项目名称：山西霍尔辛赫煤业有限责任公司中部进
风立井技术改造项目

**《山西霍尔辛赫煤业有限责任公司中部进风立井技术改造项目环境影响报告表》
修改明细**

山西霍尔辛赫煤业有限责任公司中部进风立井技术改造项目 环境影响报告表技术审查意见

图 2-1 盘区划分及场地对照图

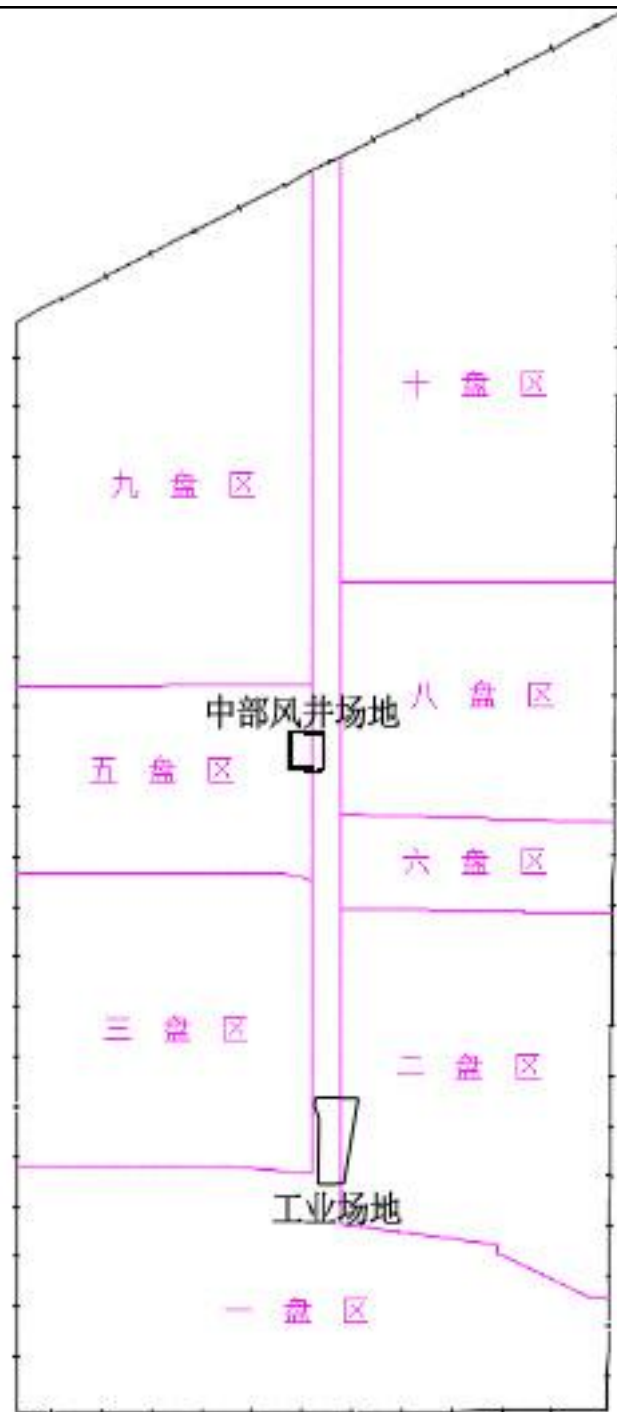
4、补充本项目与原工业场地对应的采区范围，给出井上井下对照图，标出本技改项目对应的采区范围，分析本次技改工程内容投入运行时间计划，分析与井下开采计划衔接情况。

序号	技术审查意见	修改结果	备注
1	进一步调查中部进风立井占地范围、平面布置图，补充本次技改工程布局及区域生态现状及周围环境敏感目标，明确中部进风立井周围集中式水源地分布、边界与最近地表水河流的相对位置关系及保护功能；	本项目新增地面建构筑物用地 7.56hm ² ，平面布置见附图 2；已补充工程布局见附图 10，区域生态现状见 P29，环保目标见 P34；已明确周围水源地及河流情况见 P30 和附图 6。	P29-34，附图 2、6、10
	完善项目与长子县国土空间规划、三区三线及“三线一单”的符合性分析，补充本次技改项目占地范围及土地手续办理情况，说明是否涉及新增占地，明确相关情况说明。	已完善项目与长子县国土空间规划、三区三线及“三线一单”的符合性分析，见 P3-5 及附图 4、8；本项目新增地面建构筑物用地 7.56hm ² ，土地手续正在办理，见 P24。	P3-5，P24，附图 4、8
2	本次技改项目为保证矿井正常生产接替，应补充井下接替方案及开采规模、开采煤层，明确采区布局、开采现状、采区接替及开采计划，明确现有工业场地配套设施的利用情况，结合生产需求分析启用中部进风立井并实施技改工程内容的必要性，补充技改工程内容确定依据及工程实施的实际情况。	已补充开采情况并分析技改工程的必要性见 P6-8，工程内容确定依据为项目建议书见附件 8，工程尚未开工建设。	P6-8，附件 8
3	补充中部进风立井场原有工程内容、环保手续办理情况，说明已验收工程内容及验收后工程内容的变化情况，明确技改工程内容的建设，分析是否存在“未批先建”的工程内容。	已补充原有工程内容及手续、技改工程内容见附表 1，本项目不存在“未批先建”的工程内容	附表 1
4	补充本项目与原工业场地对应的采区范围，给出井上井下对照图，标出本技改项目对应的采区范围，分析本次技改工程内容投入运行时间计划，分析与井下开采计划衔接情况。	已补充本项目与工业场地对应的采区范围见图 2-1，本次技改工程内容投入运行时间计划与井下开采计划衔接情况见 P23 及附表 2	图 2-1，P23，附表 2
